Dodatek č.4 k SoD

B.j. 10 PB – KoDuS Krnov

Komunitní dům v Krnově Kostelci

Změnový list č. 4

Obr. č. 1 – Změna dřevěných podlah za keramickou

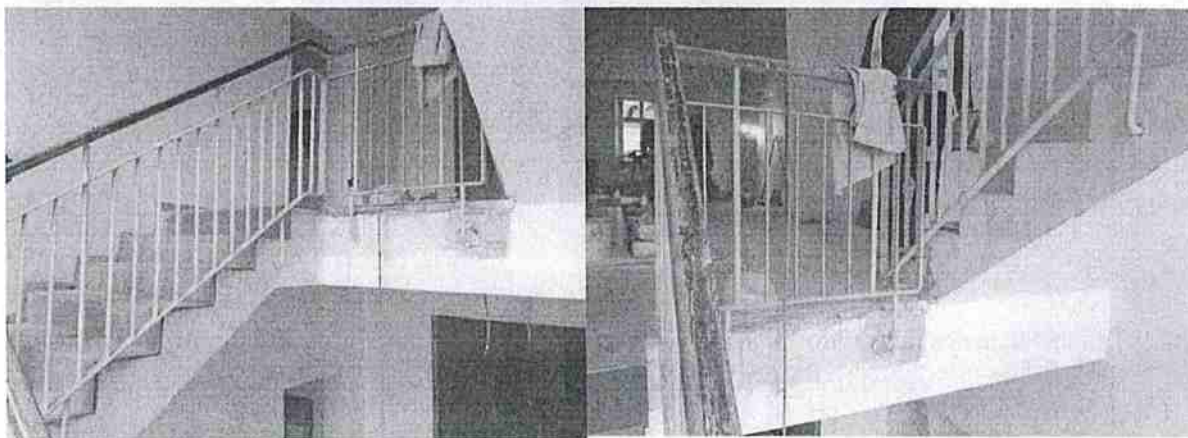
Záměna rozsahu dřevěných podlah za keramickou dlažbu.
